# Projet de réaménagement de la rue Jacques-Cartier : enjeux de santé publique

Les traumatismes non intentionnels et les déplacements actifs

Octobre 2012

Ce document a été élaboré par la Direction de santé publique de l'Agence de la santé et des services sociaux de l'Outaouais en collaboration avec le Centre de santé et de services sociaux de Gatineau.

# Annexe 1 : Pont Lady-Aberdeen côté Sud (direction secteur Gatineau)

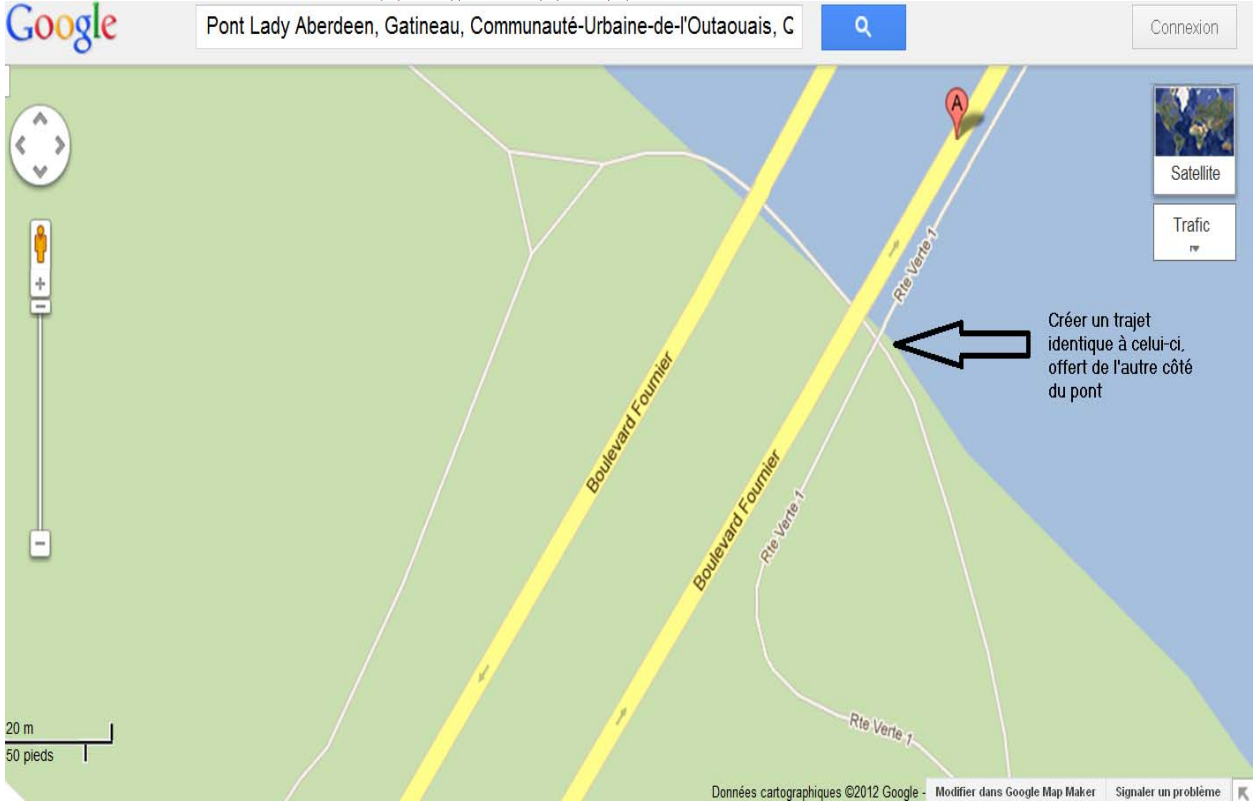
Nous avons identifié des contraintes importantes d'aménagement du SMB sur les deux tabliers du pont Lady-Aberdeen. Le SMB sur le pont Lady-Aberdeen côté sud est bidirectionnel. Or, la largeur de cette piste cyclable est réduite en raison de la structure du pont (voir annexe 1), ce qui peut gêner le passage sécuritaire des cyclistes et piétons. Au niveau du pont Lady-Aberdeen côté nord, le SMB est également bidirectionnel. Les cyclistes allant en direction du secteur Hull doivent emprunter la voie située à droite du sentier et l'inverse se produit pour les cyclistes allant en direction du secteur de Gatineau (voir annexe 2). Ces derniers se retrouvent donc à contresens des voitures.

- Risques de collision accrus sur le SMB sur le côté sud du pont Lady-Aberdeen (en direction du secteur Hull) :

Il est important de souligner que même si l'espace occupé par le cycliste en mouvement est d'un mètre de largeur, en tenant compte du gabarit dynamique du cycliste (les oscillations durant le mouvement)<sup>4</sup>, il peut atteindre jusqu'à 1,5 mètres de largeur. Il est

donc essentiel que les cyclistes puissent bénéficier de cet espace sur les SMB. De plus, selon les recommandations de Vélo-Québec, nous devons prévoir un dégagement d'un mètre au minimum entre le cycliste et tout obstacle. Sur le tablier, la clôture délimitant le sentier et les piliers de pont constituent de tels obstacles pour le cycliste. Dans les cas où l'espace disponible est restreint et dans les situations exceptionnelles ne pouvant être résolues en raison des coûts prohibitifs, une largeur insuffisante serait acceptable sur une distance n'excédant pas 50 mètres. Les conséquences sur les risques de TNI et sur la sécurité perçue des usagers sont graves. La situation actuelle sur le pont oblige les cyclistes à faire preuve d'une vigilance soutenue puisqu'ils ont peu ou pas de marge de manœuvre.

**Annexe 2 : Pont Lady-Aberdeen côté Nord (direction secteur Hull)**

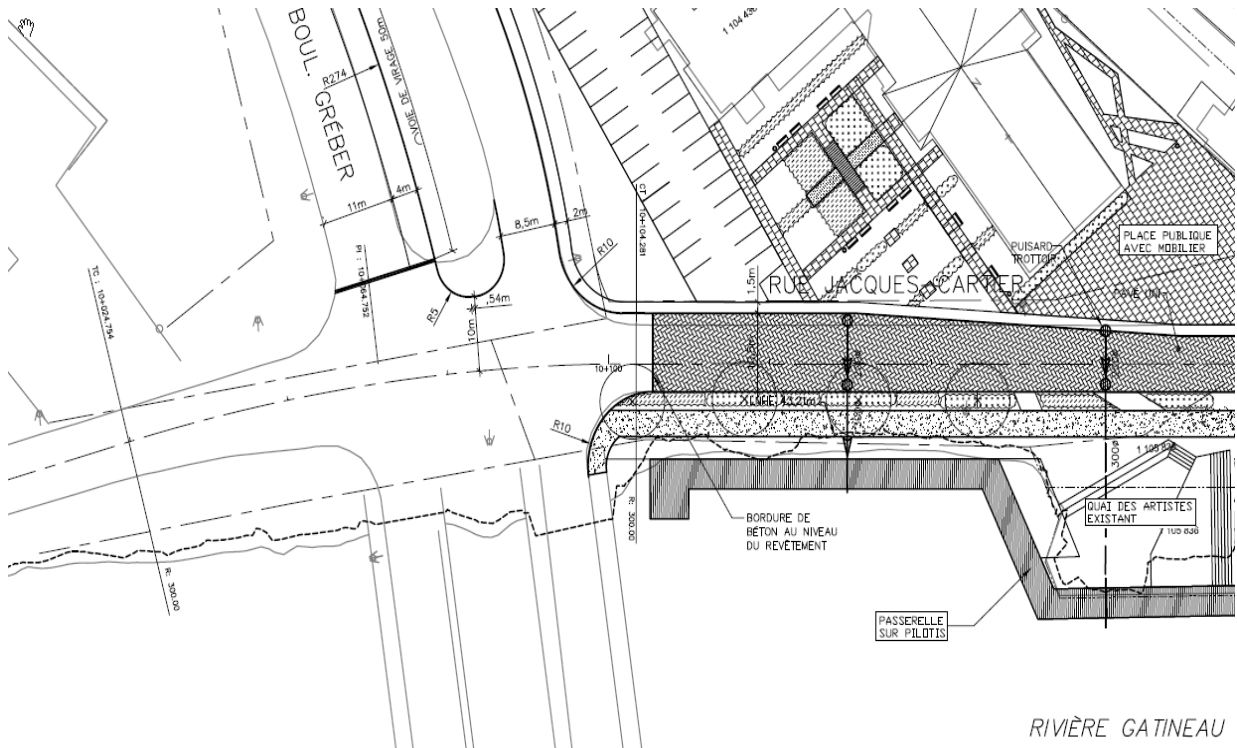
- Risques au niveau des cyclistes qui se déplacent dans le sens inverse de la circulation sur le côté nord du pont Lady-Aberdeen (en direction du secteur de Gatineau):

Le tracé du SMB sur le côté nord du pont Lady-Aberdeen offre la possibilité aux cyclistes de se déplacer en direction du secteur Gatineau, donc à contresens de la circulation. Cette situation augmente considérablement les risques de collision cycliste-automobiliste. Le Transportation Research Board le confirme:

Ces deux constats illustrent l'une des principales failles des SMB. Soulignons que les cyclistes sont tenus par le Code de la sécurité routière (CSR) du Québec de rouler à l'extrême droite de la chaussée dans le sens de la circulation routière. On permettrait en fait aux cyclistes d'enfreindre le Code sur cette partie du sentier qui enjambe le pont.
